**PLAN DE ACCESIBILIDAD DEL MUNICIPIO DE ANTEQUERA (NOVIEMBRE 2013)**

**GRUPO 3: PLAN DE ACTUACIÓN EN EDIFICIOS MUNICIPALES**

3.1 EVALUACIÓN-DIAGNÓSTICO: Edificio Ref: E-19 , E-20

PLANO ED-E-12

E-19 ESTACION DE AUTOBUSES

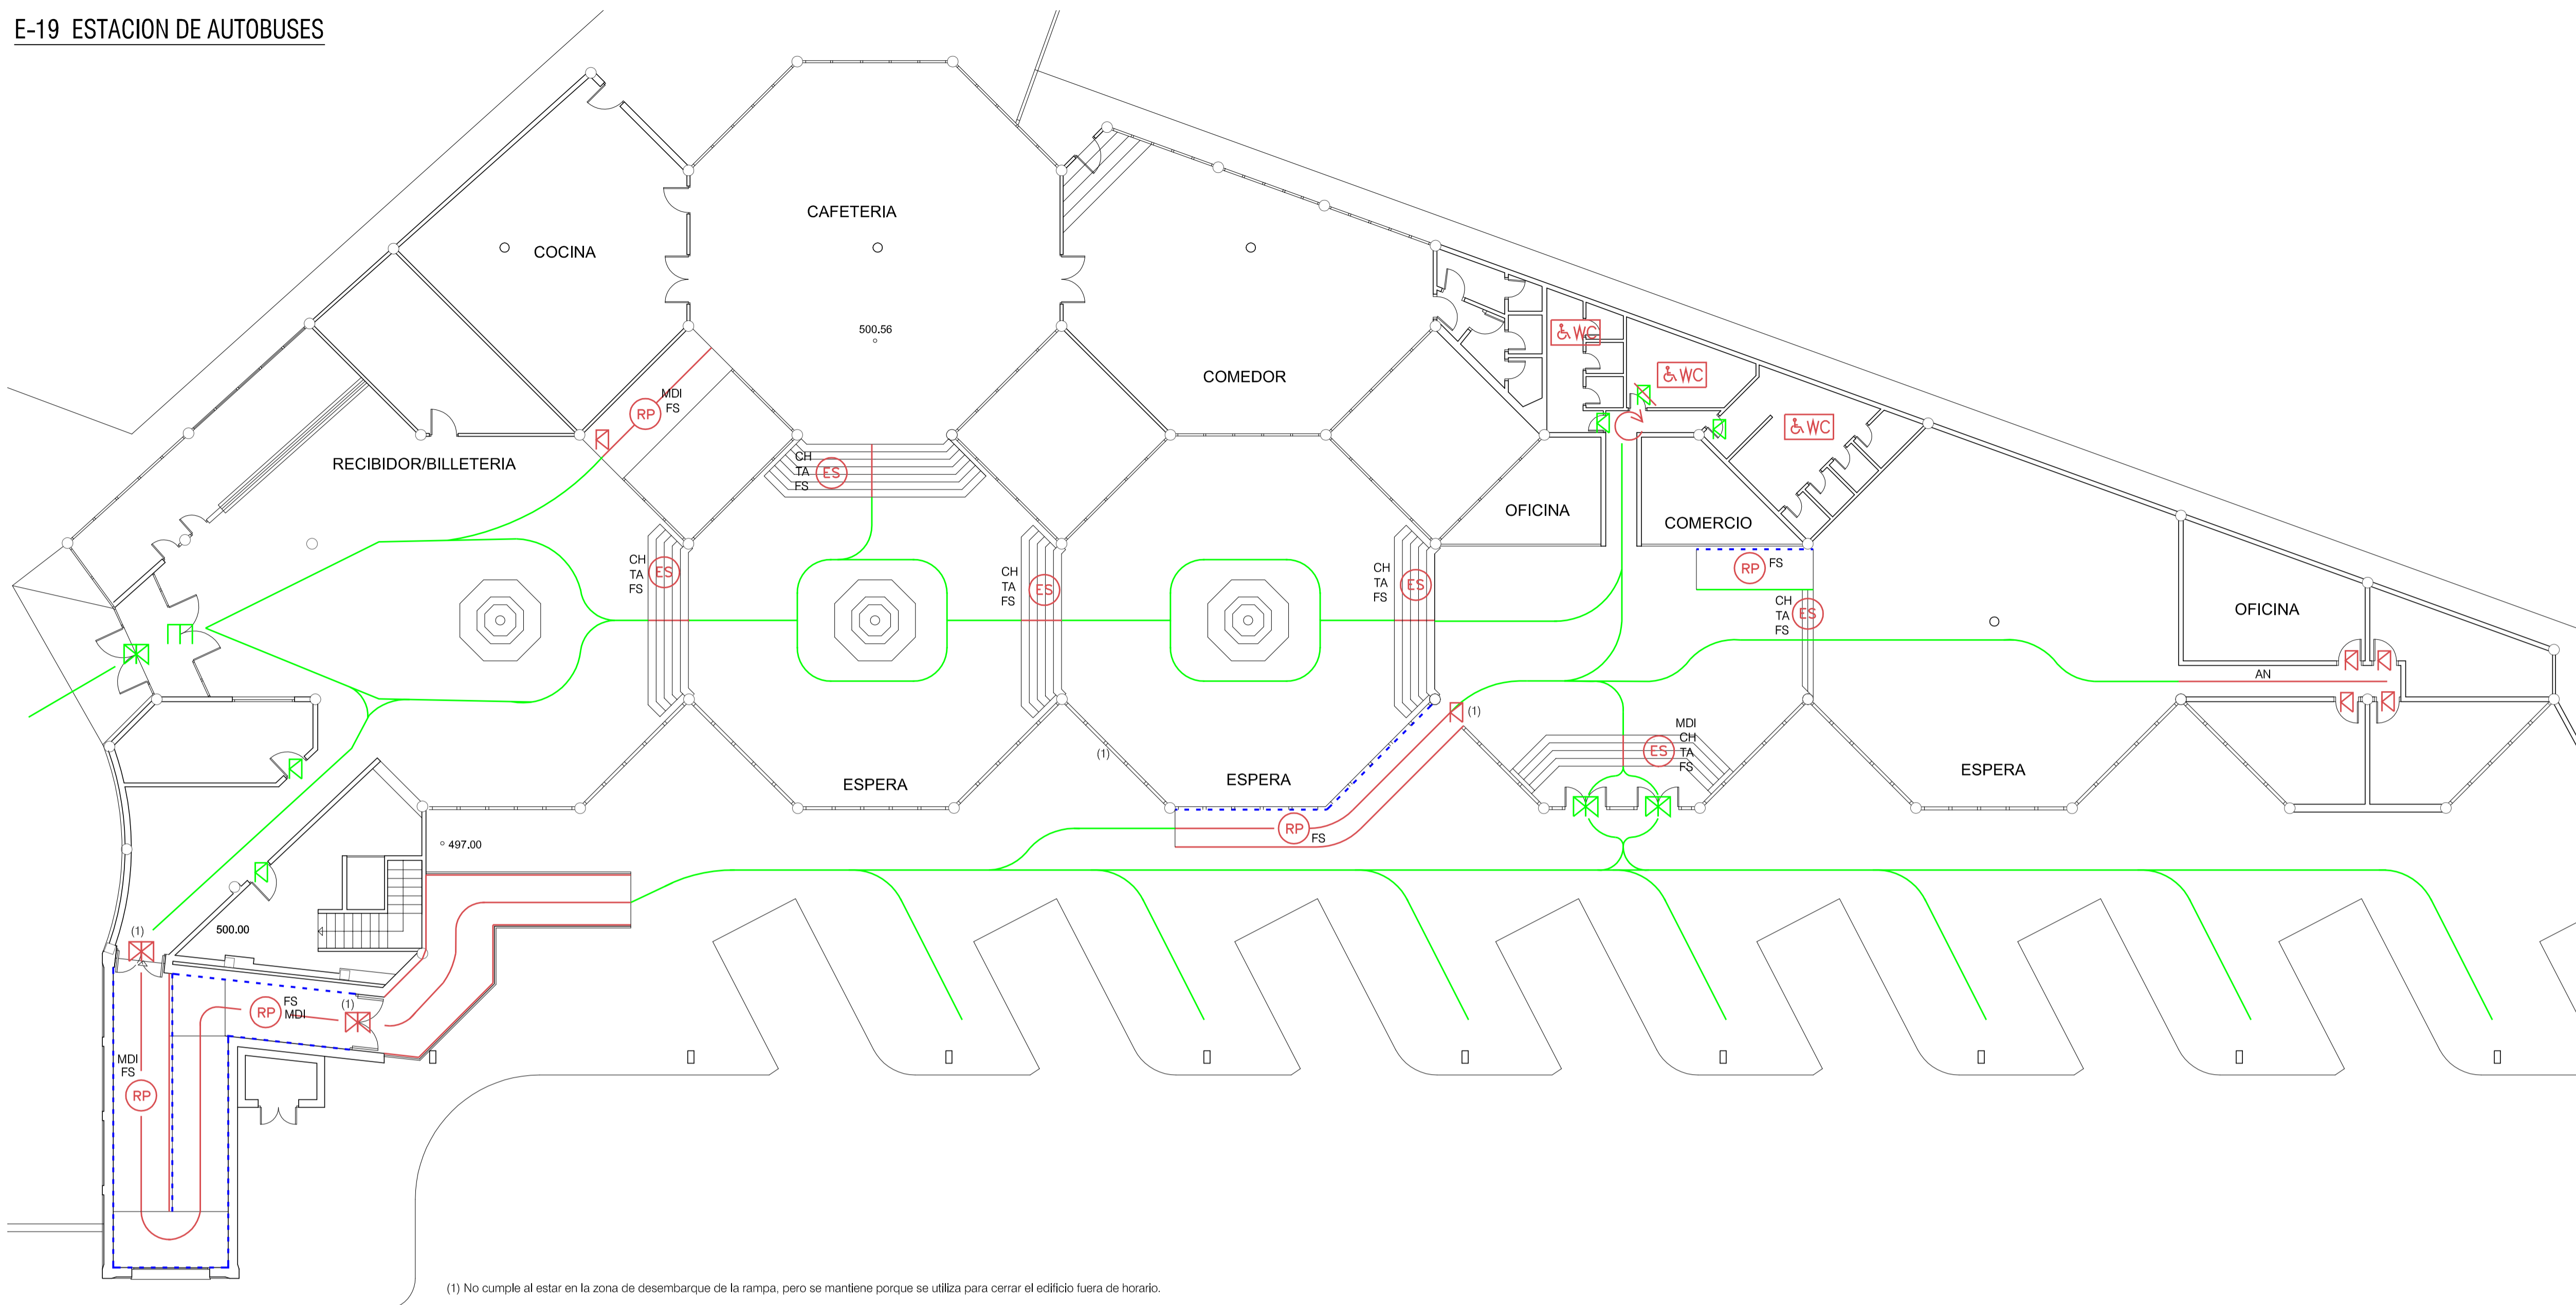
(1) No cumple al estar en la zona de desembarque de la rampa, pero se mantiene porque se utiliza para cerrar el edificio fuera de horario.
